Kommentarer kategori 3 kontroll

Prosjektnavn: Fv 78 Halsøy - Hjartåsen		Prosjekt nr.: 602408	
		Sveis nr. :	
Kontrollert dokument: Geoteknisk prosjekteringsrapport		Dokument nr. : 414209 - 2	
Utarbeidet av: Hermab	Dato: 2012-05-18	Kontrollert av: Tewtef	Dato: 2012-05-18
Status notat:	☐ 1 ☐ 2 ☒ 3 ☐ 4	Revisjon nr.	0
Statuskoder: Kode 1: Alvorlige merknader, rapporten anbefales ikke, tiltak og løsninger må vurderes på nytt. Kode 2: Mindre alvorlige merknader, rapporten anbefales om merknader i notatet innarbeides. Kode 3: Noen merknader, rapporten anbefales. Innarbeiding av merknader vil bedre rapporten Kode 4: Ingen signifikante merknader, rapporten anbefales.

Figur 1 Profil 550 Drenert analyse.

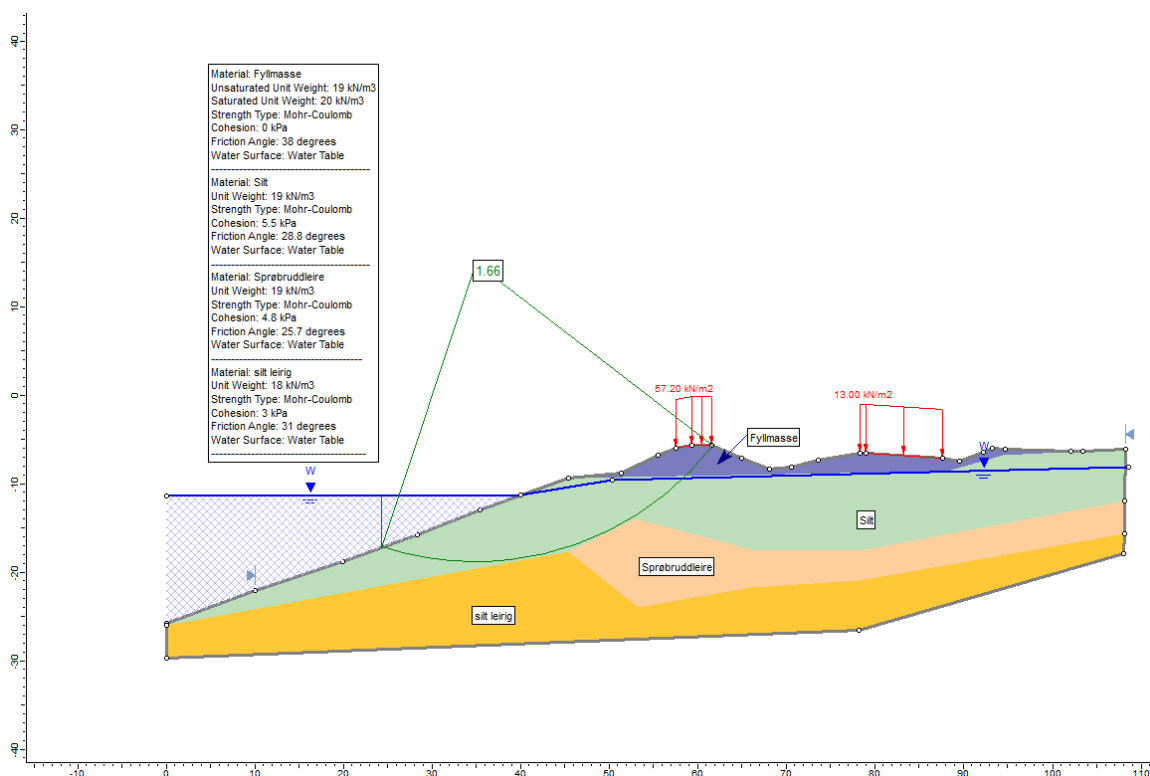
Vegdirektoratet har søkt etter alternative skjærflater både for udrenerte og drenerte analyser, og også utført analyser med varierende parametere.

Beregningene viser at skjærflater som berører vegen har $\gamma_m \geq 1,5$ for effektiv- og totalspenningsanalyse.

Beregninger med Slide viser tilfredsstillende samsvar med beregningene i /2/. I figur 1 er vist beregning med Slide som gir $\gamma_m = 1,66$ mens tilsvarende beregning i /2/ gir $\gamma_m = 1,63$.

Kontrollen viser at det er tilfredsstillende samsvar med resultatene i /2/.
